PROGETTO PER LA REALIZZAZIONE DI UN NUOVO IMPIANTO FOTOVOLTAICO
IN SOLAR BELT DI UNA ZONA INDUSTRIALE
NEI COMUNI DI SOGLIANO CAVOUR E CUTROFIANO IN PROVINCIA DI LECCE
E DELLE RELATIVE OPERE DI CONNESSIONE ALLA RTN
DENOMINAZIONE IMPIANTO - PVB001 SOGLIANO CAVOUR
POTENZA NOMINALE - 13,7 MW

R.0.3_Relazione riscontro_parere_Regione Puglia

REV.	DATA	DESCRIZIONE
	06-25	Riscontro_Regione Puglia

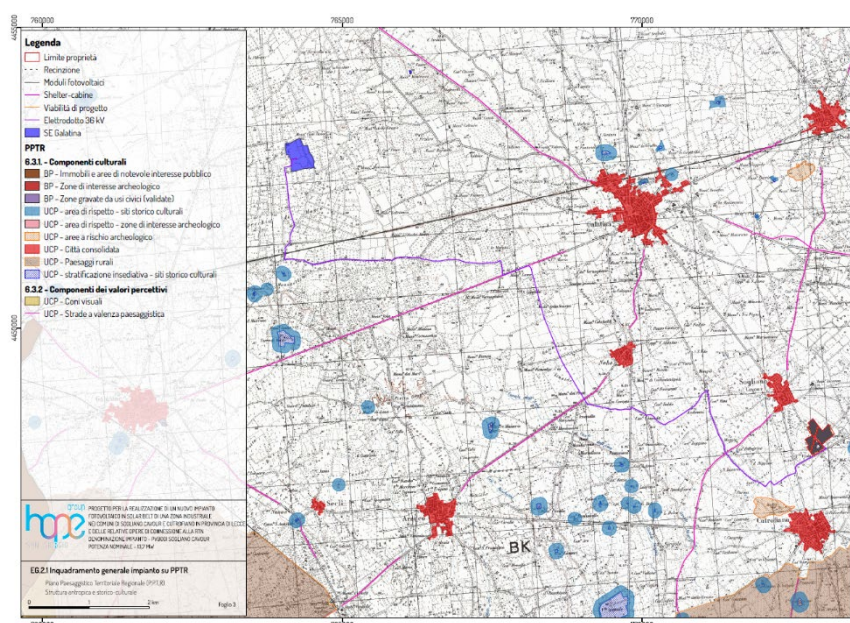
Ne consegue, senza tema di smentita, che deve considerarsi quale area non idonea ai sensi dell'art. 20 comma 8 lettera c quater anche il perimetro degli Ulteriori Contesti Paesaggistici individuati dal PPTR.

Ciò premesso l'impianto interessa due UCP che rientrano tra i beni sottoposti a tutela ai sensi del Decreto legislativo n. 42/2004:

- ☐ **UCP Reticolo idrografico di connessione della RER;**
- ☐ **UCP Area di rispetto dei boschi.**

Pertanto, l'impianto non ricade in area idonea ai sensi dell'art. 20 comma 8 c quater del D.lgs. n. 199/2021.

Risulta di prioritaria importanza chiarire la questione dell'idoneità del progetto ai sensi dell'art.20 del D.lgs. 199/2021

La stessa Provincia di Lecce, nel giudizio innanzi al TAR, ha riconosciuto espressamente l'idoneità dell'area, come riportato nella sentenza:

«[...] la Provincia ha confermato che il Progetto ricade in area idonea, con la conseguenza per cui risulta certificato e confermato dalla stessa controparte che il Provvedimento è stato adottato sulla base di un presupposto errato (ossia la non idoneità del sito)» (TAR Puglia – Lecce, sent. n. 619/2025).

Pertanto, l'area sarebbe pienamente idonea ex lege ai sensi della lett. c-ter, applicabile ratione temporis.

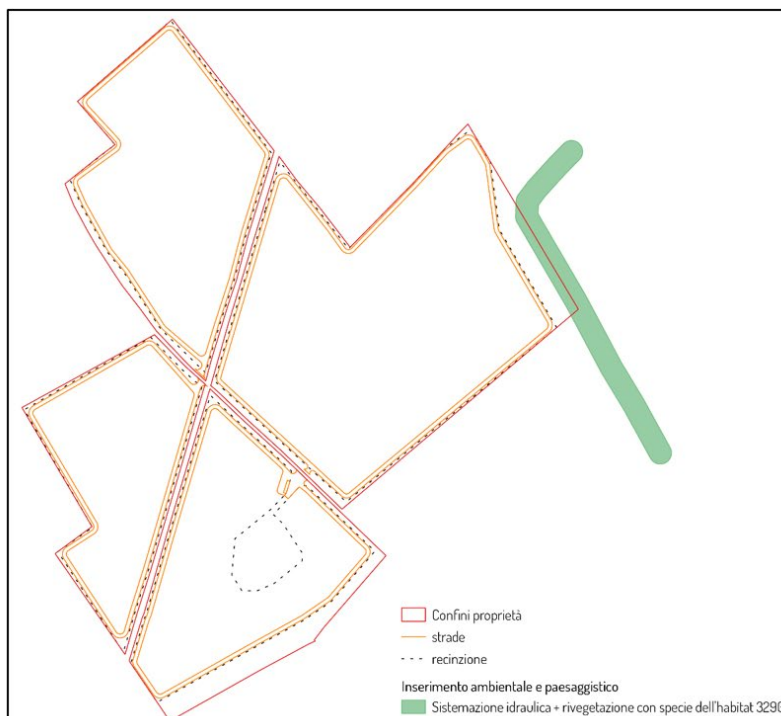
Il progetto interesserebbe la Rete Ecologica Regionale (art. 47) e le Aree di rispetto dei boschi (art. 63), con conseguente inedificabilità.

Al latere dei predetti contrasti con le NTA del PPTR in corrispondenza della RER e dell'Area di rispetto di boschi, **eventualmente risolvibili con una diversa perimetrazione dell'impianto**, l'intero progetto presenta forti criticità paesaggistiche.

Nel parere prot. n. 0283410/2025, la Regione Puglia formula un giudizio negativo in merito alla compatibilità paesaggistica del progetto, richiamando presunti profili di contrasto con le Norme Tecniche di Attuazione del PPTR e con il sistema delle Invarianti strutturali. In particolare, si fa riferimento all'interferenza con "Ulteriori Contesti Paesaggistici" (UCP), quali il reticolo idrografico della RER e le Aree di rispetto dei boschi, nonché con lo scenario strategico del "Patto città-campagna".

1. **Assenza di vincoli paesaggistici ex parte II del D.lgs. n. 42/2004**

Dalla documentazione progettuale e dagli esiti della precedente istruttoria provinciale – mai contestati in punto di fatto – risulta che il sito **non ricade in aree sottoposte a vincolo paesaggistico ai sensi della parte II del Codice dei beni culturali e del paesaggio**. Tale condizione è decisiva, poiché è proprio il legislatore (art. 20, comma 8, lett. c-ter, D.lgs. n. 199/2021) ad aver previsto che, **in assenza di tali vincoli**, le aree agricole contigue a zone industriali debbano ritenersi **idonee di diritto** all'insediamento di impianti fotovoltaici.
